**Avis délibéré de la Mission Régionale d'Autorité
environnementale Pays de la Loire
sur le projet de mise en compatibilité du
plan local d'urbanisme intercommunal (PLUi)
de Nantes métropole (44)
par déclaration d'utilité publique
de la connexion des lignes 1 et 2 de tramway et
du centre technique d'exploitation de Babinière**

n° : PDL-2021-5717

Figure 2: Localisation des OAP et des principes de continuités écologiques en vigueur (source : évaluation environnementale page 40)

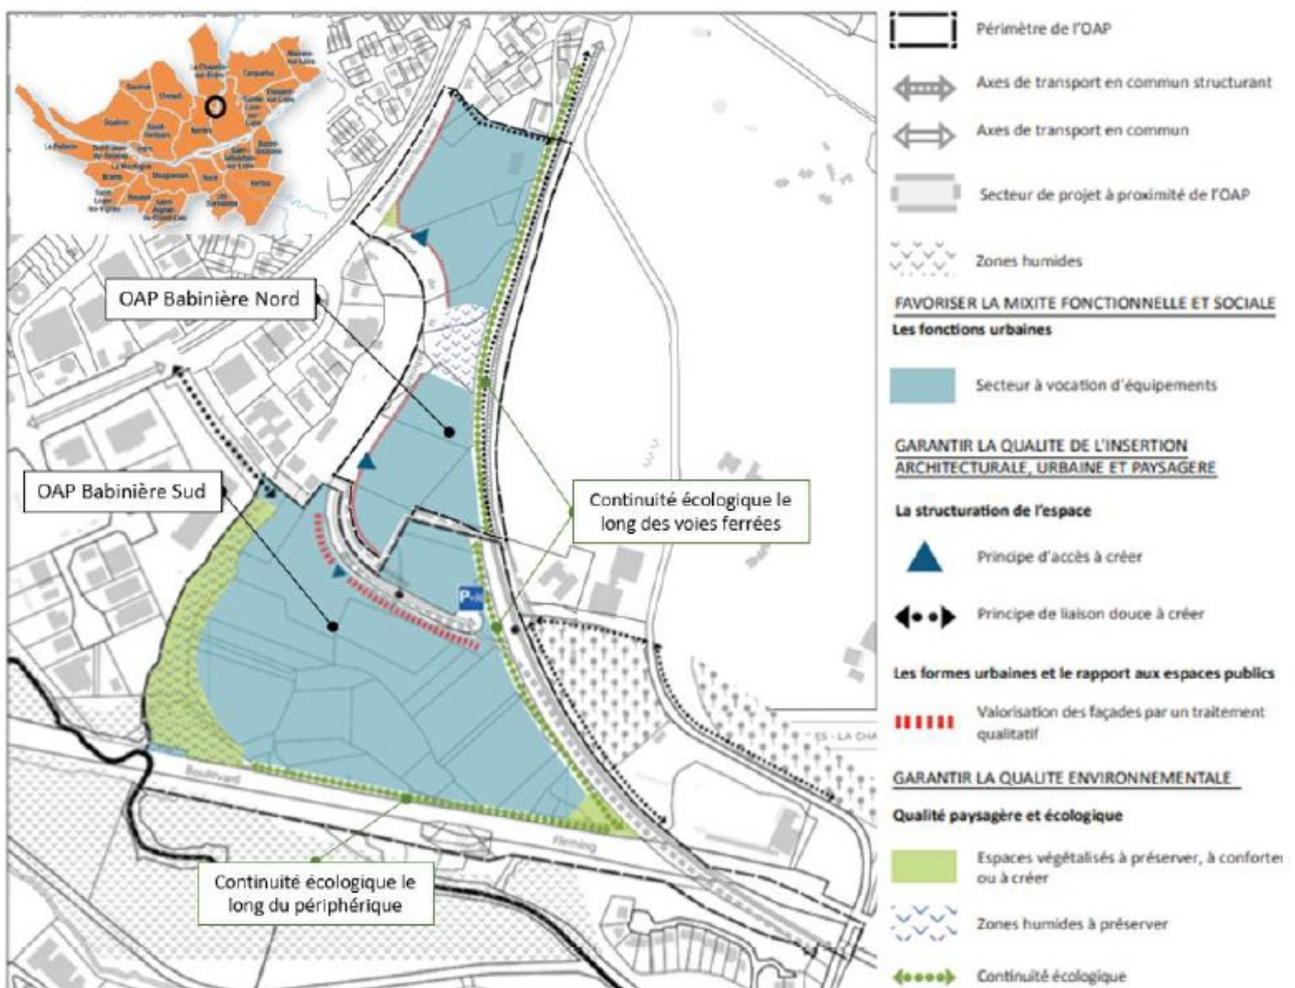
- de supprimer, sur la carte de l'OAP Babinière nord, la continuité écologique le long de la voie ferroviaire et de la remplacer par un principe de continuité paysagère, limité au seul périmètre de l'OAP Babinière nord ; continuité écologique également supprimée en dehors du périmètre de l'OAP (vers le nord, ainsi que vers le sud sur le périmètre de l'OAP Babinière sud) ;

- de supprimer, au sein de l'OAP Babinière sud, le principe de continuité écologique le long de la voie ferroviaire et de remplacer celui le long du périphérique par un principe de continuité paysagère ;

En revanche, la mise en compatibilité remet en cause les continuités écologiques inscrites dans les OAP Babinière nord et sud, à l'est le long de la voie ferrée et au sud le long du périphérique. Elles sont supprimées des OAP. La continuité écologique sud est remplacée par une simple continuité paysagère.

Figure 3: corridors écologiques (source : évaluation environnementale page 47)

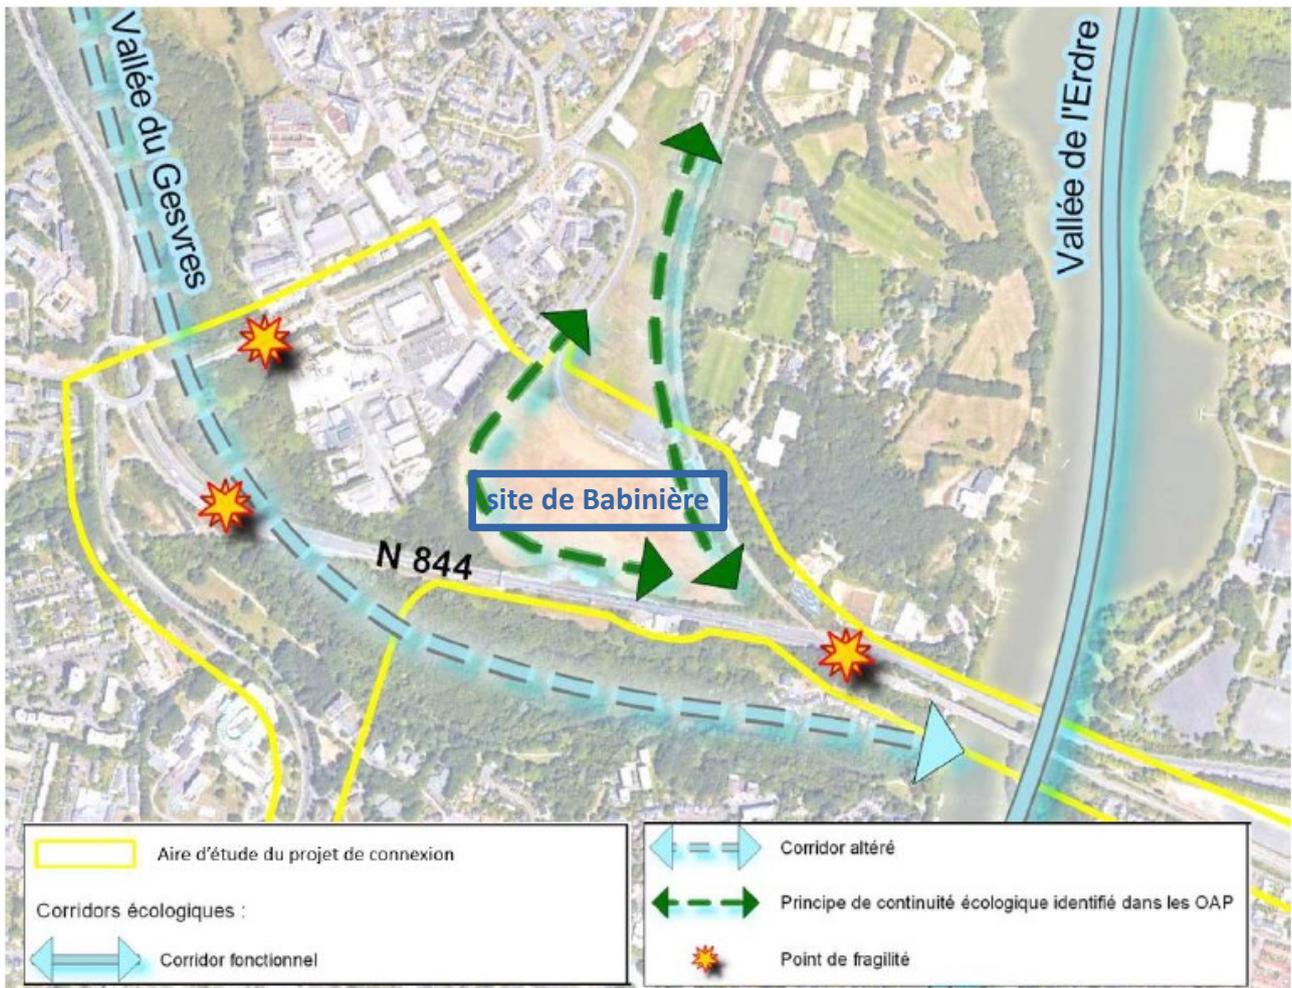
Toutefois, le dossier n'explique pas l'absence d'inscription d'un principe de continuité paysagère à l'est de l'OAP Babinière sud, le long de la voie ferrée. Il pourrait ainsi rappeler, tout comme le dossier travaux, qu'en l'absence de talus au niveau de la voie ferrée en bordure de la plateforme du centre technique d'exploitation, une continuité écologique existe de l'autre côté de la voie ferrée, avec notamment la lisière du bois de Barbe bleue, d'ores et déjà protégée dans le PLUi par le classement du bois en « *espace boisé classé* ».

La MRAe recommande d'examiner le besoin d'intégrer au PLUi, à l'occasion de la mise en compatibilité, des dispositions réglementaires assurant la protection des mesures compensatoires prévues au titre des travaux (reconstitution de haies, de zones humides et de prairies de fauche favorables au Cisticole des joncs).
